**Tilsyn med prosjekteringen  
av bærende konstruksjoner  
og maritime systemer for  
Rowan Stavanger**

Rapport	
Rapporttittel <b>Rapport etter tilsyn med Rowan Stavanger om maritime systemer og bærende konstruksjoner</b>	Aktivitetsnummer 400008002

Involverte	
Hovedgruppe T-F - Flyttbare innretninger og boreentreprenører	Oppgaveleder Arne Kvitrud
Deltakere i revisjonslaget Arne Kvitrud, Leif J. Dalsgaard og Bjørn Thomas Bache	Dato 9.5.2011

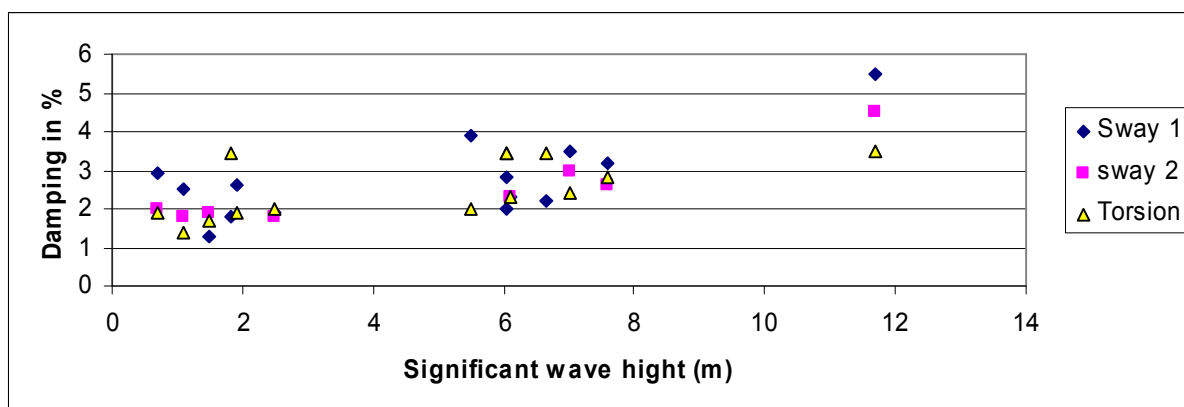
Det var brukt en dempning på 7 % av kritisk i utmattingsanalysene og i bruddgrensekontroll. Det er vesentlig større enn det som er observert fra målinger av oppjekkable innretninger.

Det er gjort målinger av flere oppjekkable innretninger gjennom årene. Målt dempning vil inneholde konstruksjonsdempning, fundamentdempning, hydrodynamisk dempning, dempning fra jekkesystemet med mer. Målingene i seg selv skiller ikke hva som kommer fra hvilken kilde. De målingene vi har tilgang på er:

Hambly mfl (*Hambly E C, G R Imm og B Stahl: Jackup performance and foundation fixity under developing storm conditions, OTC 6466, Houston, 1990*) angir at de for riggen Rowan Gorilla II på Arbroath i Nordsjøen har målt dempning. Vanddypet er 93m. Dempningen er 2 % for lave sjøtilstander til 5 % for høye. Disse tallene er basert på bredden ved spektertoppen, og kan være noe høy ved høye sjøtilstander siden båndbredden er påvirket av jackupens egenperiode. Egenperioden endres med sjøtilstanden fra 3,9 sek til 4,4 sek ved store bølger. Den største sjøtilstanden som ble målt var  $H_s=8\text{m}$ . De angir at en økning av dempningen fra 2 til 5 % bare øker maksimalmomentet på toppen av leggene med 2 %.

Brekke med flere (*Brekke J N, J D Murff, R B Campbell og W C Lamb: Calibration of jackup structural analysis procedure using field measurements from a North Sea jack-up, OTC 6465, Houston, 1990*) finner et best estimat på dempning på 1,8-2,8 % for Maersk Guardian. De hadde bølger opp til 7,5m på Silver Pit.

Brichmann og Brekke (*Brinkmann Carl R og James N Brekke: Maersk Guardian Jack-up measurements at Ekofisk 2/4-W Location, Exxon production research company, Houston, EPR.79PS.93, draft juli 1993*) har undersøkt Maersk Guardian for vinteren 1990/1991. Den sto da på Ekofisk. Egenperiodene for jackupen var 5-6 sekunder, og den signifikante bølgehøyden var opp til 11,7m. Enkeltbølger var opp til 22m. I denne bølgen var den totale dynamiske forsterkningen ikke mer enn 1,10. Sterndorff (*Sterndorff M J: Note on ringing effects for the Maersk Guardian, DHI, Hørsholm, 24.9.1993*) har gjort det samme. Han oppgir den første egenperioden til å være 5,95 sekunder i den største stormen. I vedlegg E gir han dempningsverdier som jeg har plottet mot  $H_s$  (i meter) nedenfor. Han gir dempningsverdiene beregnet som en middelvei og ett standardavvik. Den største dempningen har en verdi på 5,5 % med et standardavvik på 1,2 %.

Rammeforskriften § 3 om bruk av maritimt regelverk, jf Sjøfartsdirektoratets byggeforskrift (nr 87/856) § 6 punkt 1.1 og Det Norske Veritas: Environmental Conditions and Environmental Loads, Classification notes 30.5 punkt 5.7.10.
